1.1 CONCEPTO TÉCNICO No. CT:	**7061**
1.2 ÁREA:	Técnica y de Gestión
1.3 COORDINACIÓN:	Investigación y Desarrollo
1.4 REFERENCIA CRUZADA RADICADO FOPAE:	2013ER7291
1.5 RESPUESTA OFICIAL No.	RO-65541

2.1 SOLICITANTE:	CURADURÍA URBANA No. 4
2.2 PROYECTO:	Vivienda
2.3 LOCALIDAD:	18. Rafael Uribe Uribe
2.4 UPZ:	55. Diana Turbay
2.5 BARRIO O SECTOR CATASTRAL:	Diana Turbay
2.6 DIRECCIÓN:	Carrera 1 F No. 48 R – 67 Sur
2.7 CHIP:	AAA0010PBZE
2.8 MANZANA CATASTRAL:	73
2.9 PREDIO CATASTRAL:	16
2.10 ÁREA (Ha):	0.0075(***)
2.11 FECHA DE VISITA:	Septiembre 17 de 2013

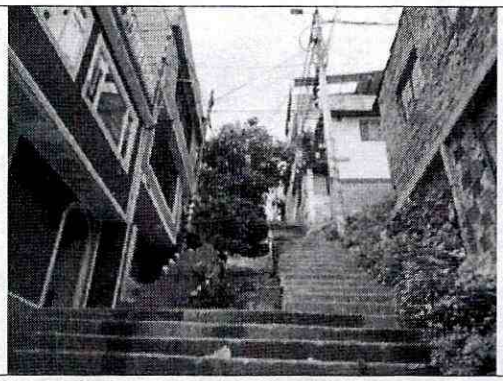
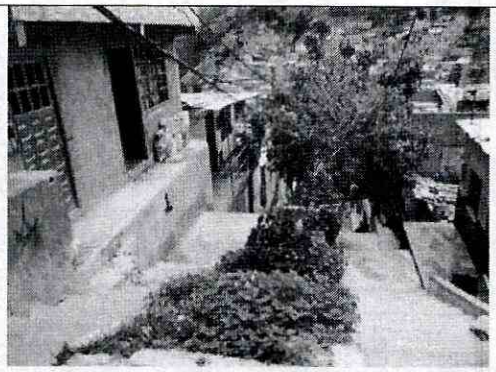
La zona donde se busca desarrollar el proyecto corresponde con uso de suelo urbano con edificaciones de tipo residencial, en un sector consolidado con densidad de construcción alta, contando con vías pavimentadas en un terreno con pendiente media a alta. Se observa un cambio de pendiente abrupto, entre el terreno donde se emplazará el proyecto objeto de consulta y las viviendas de la manzana vecina, localizadas en la parte baja del predio sobre la Carrera 1 F.

Con base en la inspección visual se pudo establecer que el predio en mención no presenta evidencias de afectación por procesos de remoción en masa, ni de carácter local en su interior, ni de carácter general en la ladera o zonas aledañas al predio evaluado.
